皋兰县名藩大道北延段道路工程有关问题的澄清

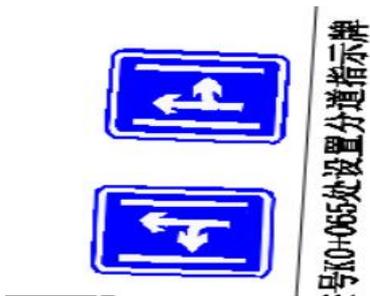
3、图号(雨水-01)：雨水管道数量表与平面图中收集井连接管规格不一致，以哪个为准？

3	II级钢筋混凝土管	DN300	钢筋	米	128	预留雨水收集井连接管
---	-----------	-------	----	---	-----	------------

预留雨水收集井
DN400 L=16m

回复：按清单工程量报价。

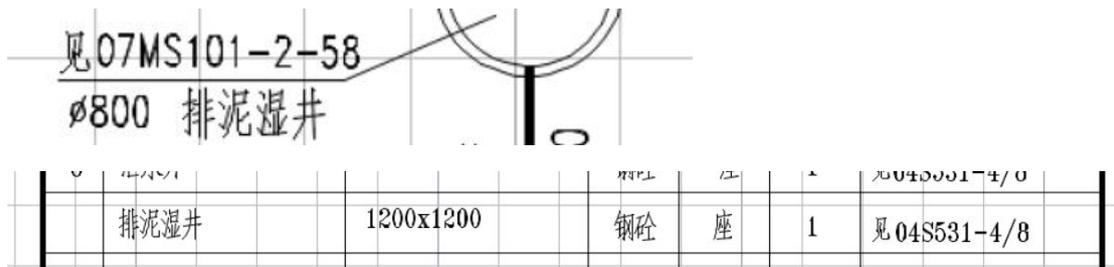
1、图号(给水-13、14)：图纸与给水检查井项目特征中做法不一致？是否按清单描述计入？

①	地下式消火栓井	1500x1500	钢筋	座	1	参见04S531-4/8
①	排气井	1200x1200	钢筋	座	1	参见04S531-4/8
①	阀门井	1200x1200	钢筋	座	1	见04S531-4/8
②	排泥湿井	1200x1200	钢筋	座	1	见04S531-4/8

消火栓井：项目特征：7. 参考图集：含套管及防坠网，07MS101-2-66；

排气井：7. 参考图集：含套管及防坠网，06MS101-3-32；

泄水井：7. 参考图集：含套管及防坠网，06MS101-3-32。

回复：按清单特征描述及工程量报价。
